PEMBINAAN PROJEK BALAI BOMBA DAN KUARTERS PUTATAN, SABAH

LAPORAN KAWALAN KUALITI PERUNDING
(JUNE 2021)

STATUS PENGEMUKAAN KEJURUTERAAN KEPADA PIHAK BERKUASA TEMPATAN (PBT)

Pelan Bekalan Air (2nd Submission)

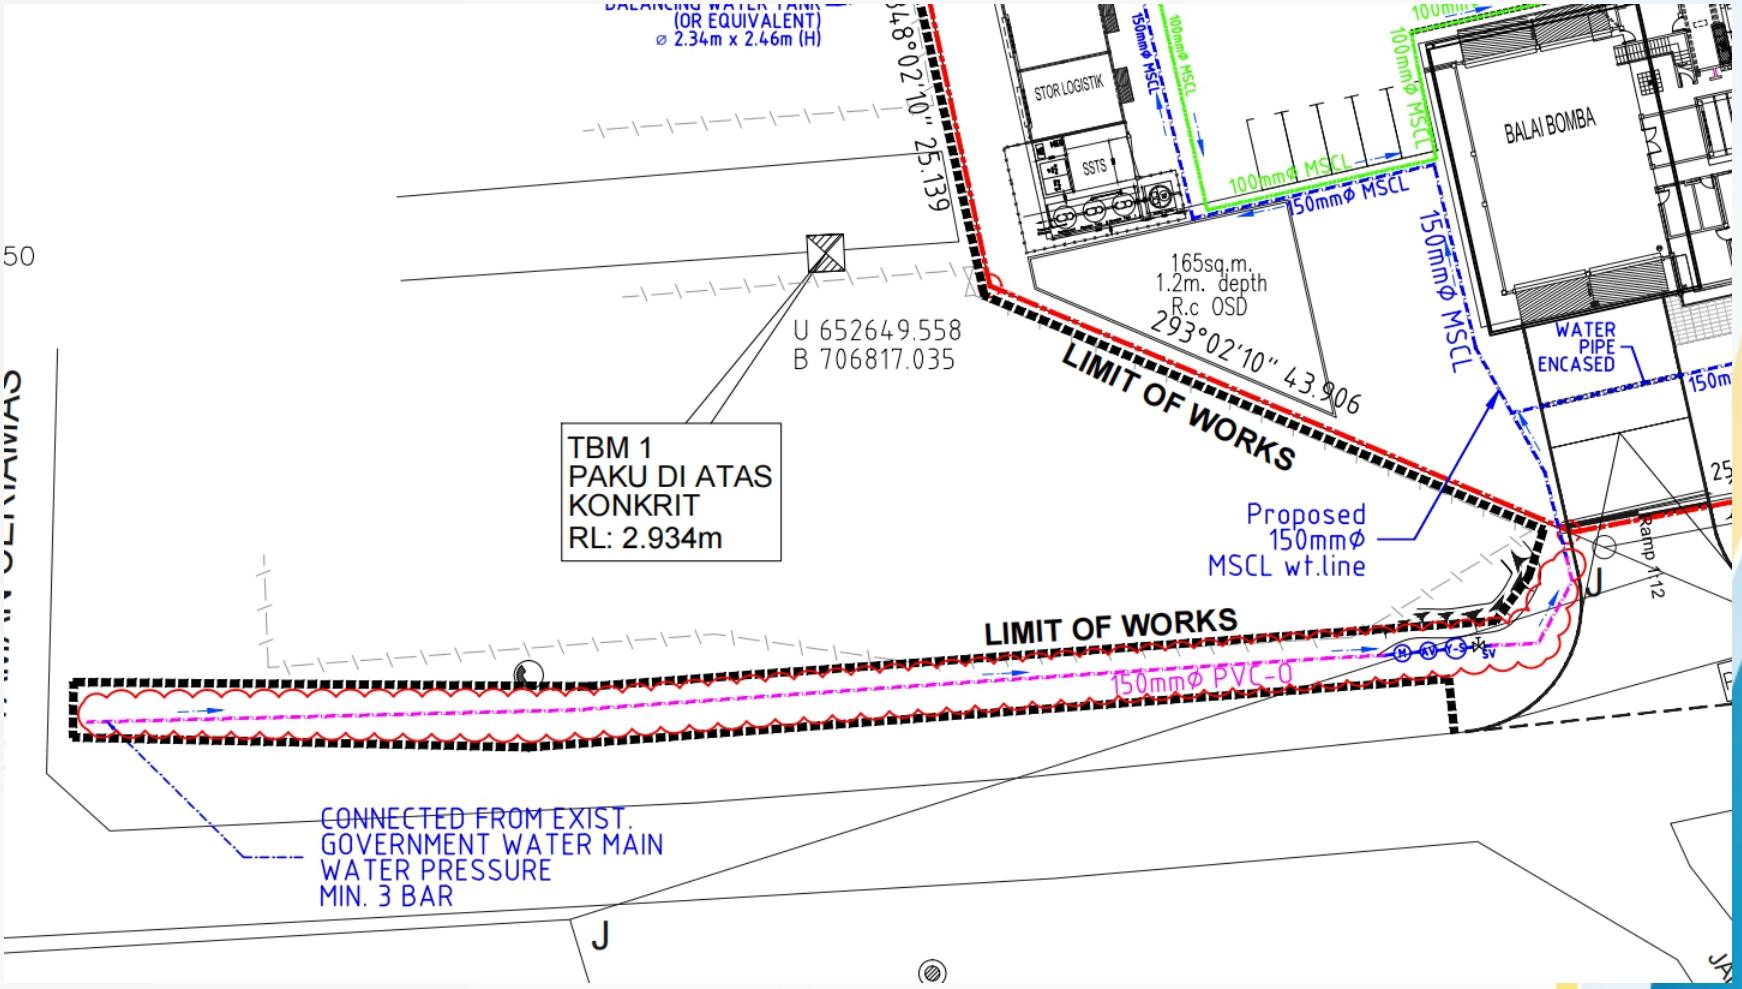
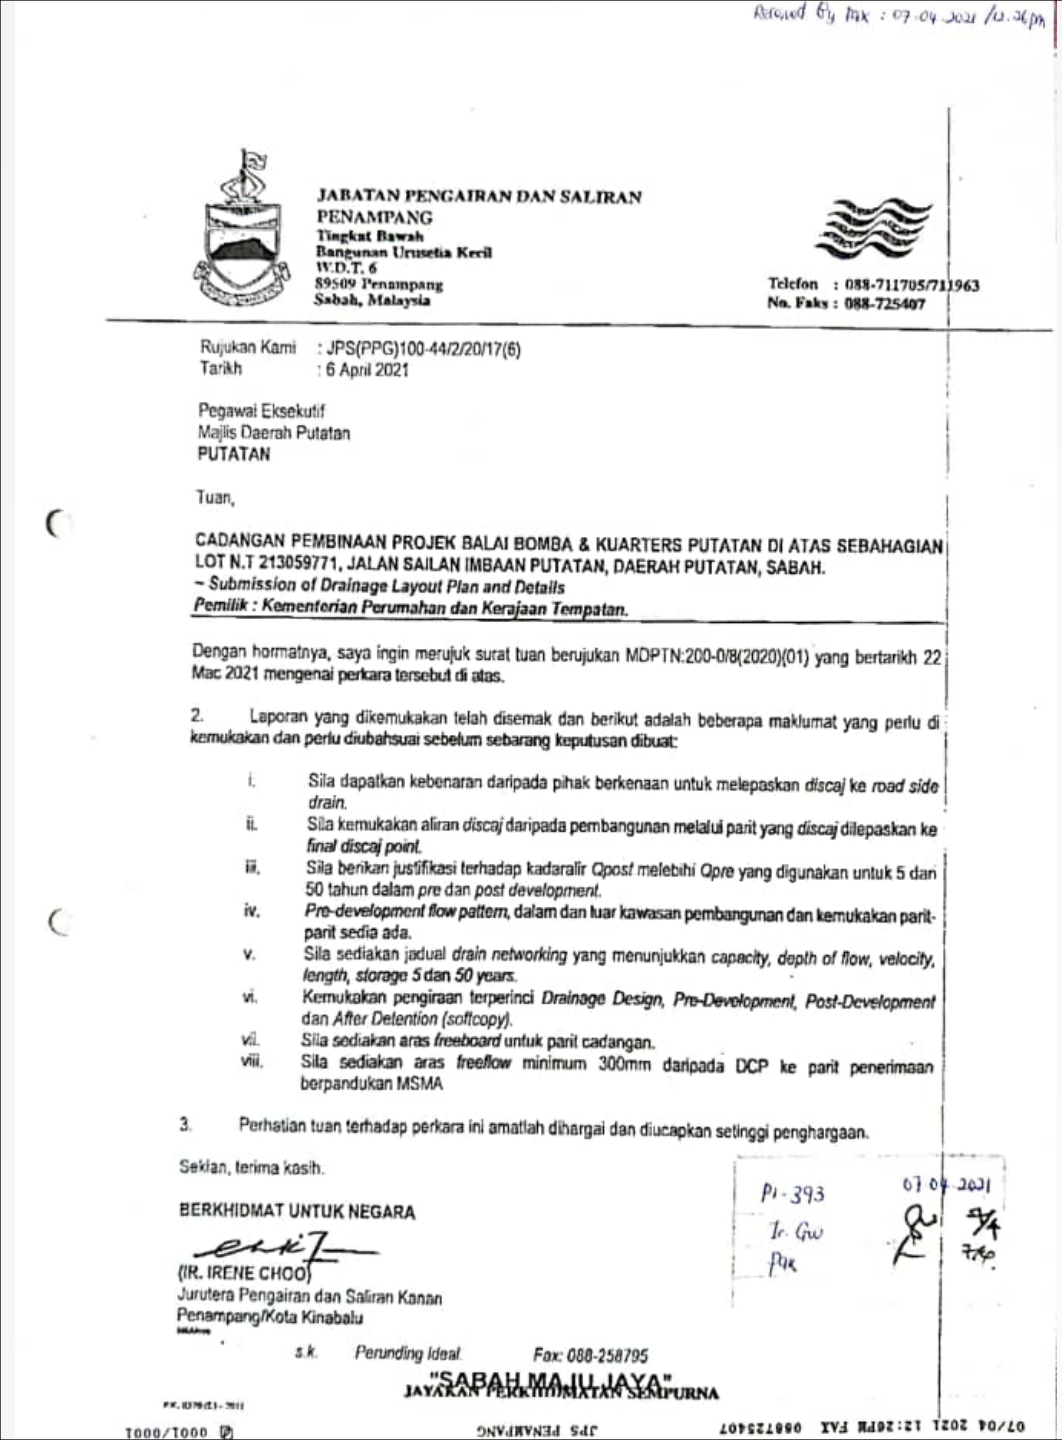
Tiada halangan selepas 2nd submission.
